Zalecenia

Temat: Wymiana zasilania WLZ oraz tablic licznikowych układów pomiarowych

Miejsce instalacji: ul. Aleja Wojska Polskiego 6, 58-420 Lubawka

Schemat jednokreskowy WLZ, układy pomiarowe - zalecenia
ul. Aleja Wojska Polskiego 6, 58-420 Lubawka

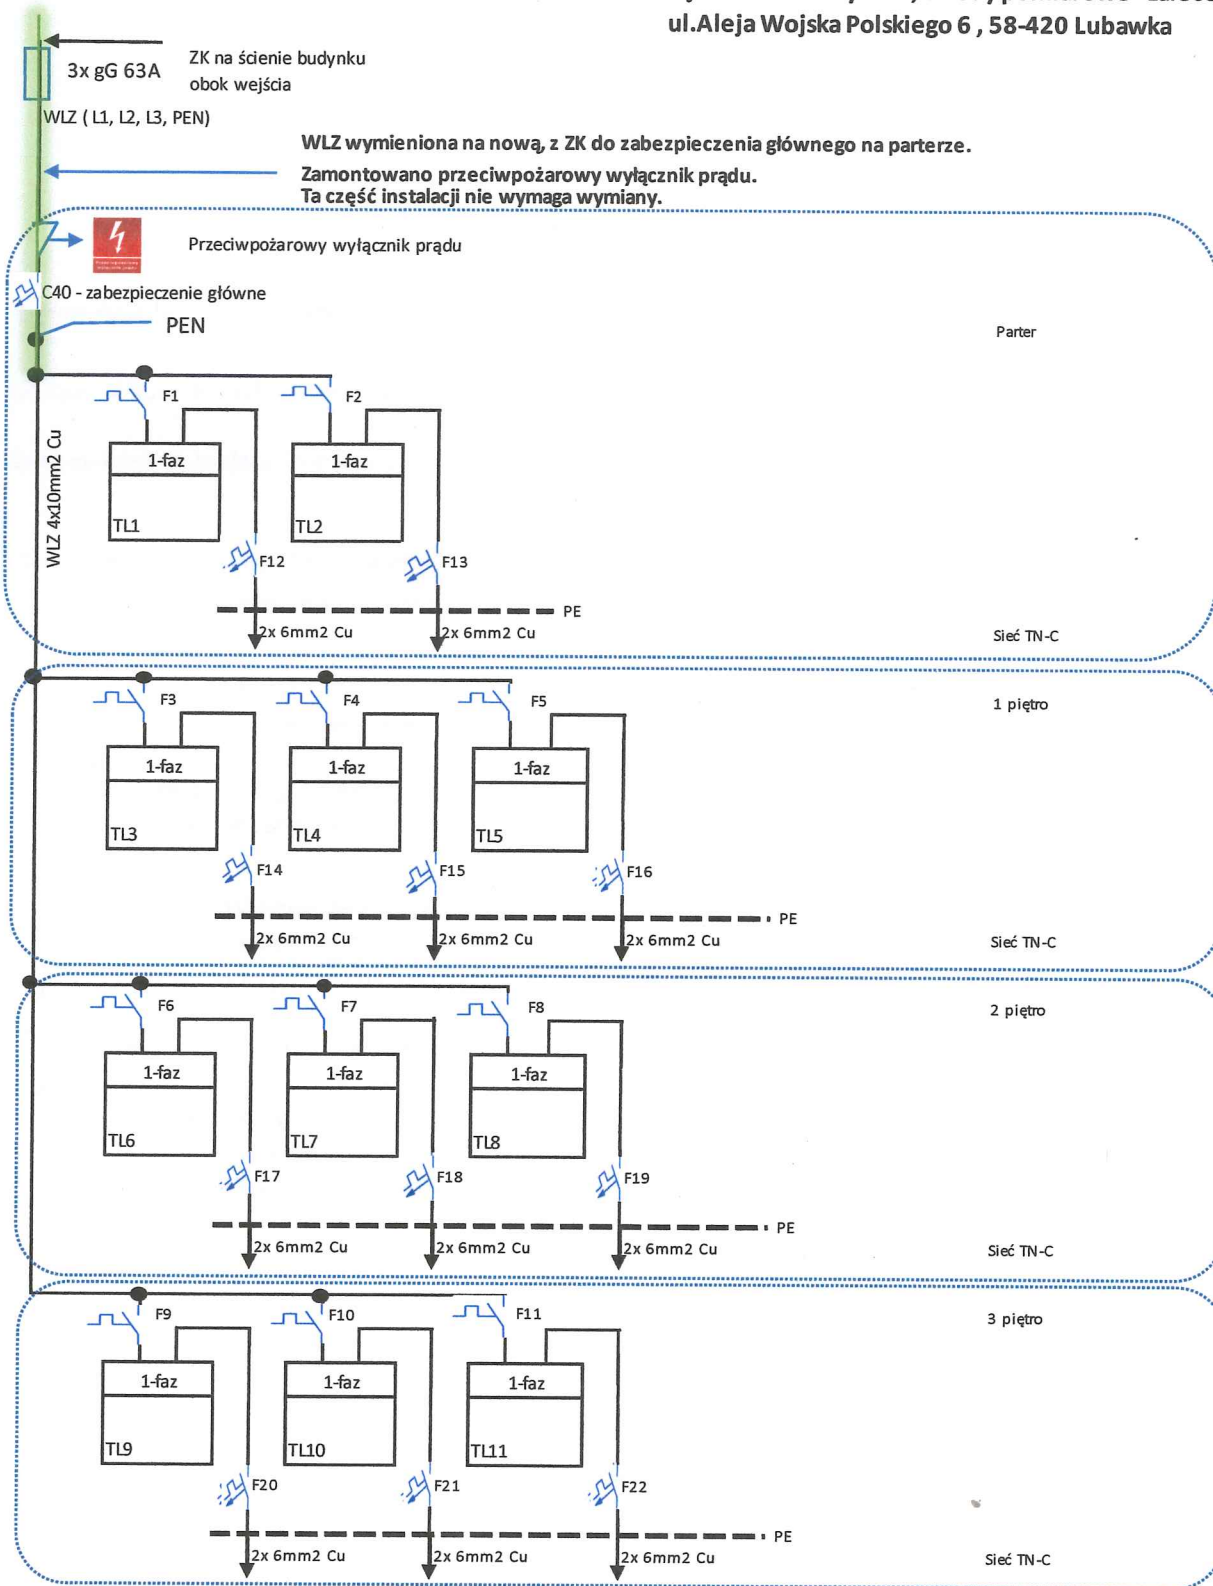
1	WLZ z ZK do zabezpieczenia głównego, łącznie z przeciwpożarowym wyłącznikiem prądu umiejscowionym na parterze, jest wymienione na nowe. Ta część instalacji nie wymaga wymiany.
2	Zabudować zabezpieczenia przedlicznikowe, uwzględniając wszystkie układy pomiarowe. Zastosować ograniczniki mocy Etimat.
3	Wymienić WLZ z parteru na poszczególne piętra na 4x10 mm ² Cu.
4	Wymienić WLZ z zabezpieczeń przedlicznikowych (ograniczników mocy) do każdego z liczników na YKY 4mm ² do lokali mieszkalnych, oraz 2,5 mm ² do licznika części wspólnej. Zamontować zabezpieczenia za licznikiem energii.
5	Wymienić wszystkie tablice licznikowe starego typu na nowe.

1. Ograniczniki mocy F1 - F11 dobrać na podstawie warunków przyłączenia poszczególnych odbiorców lub istniejących obecnie zabezpieczeń.
2. Zastosować ograniczniki mocy Etimat
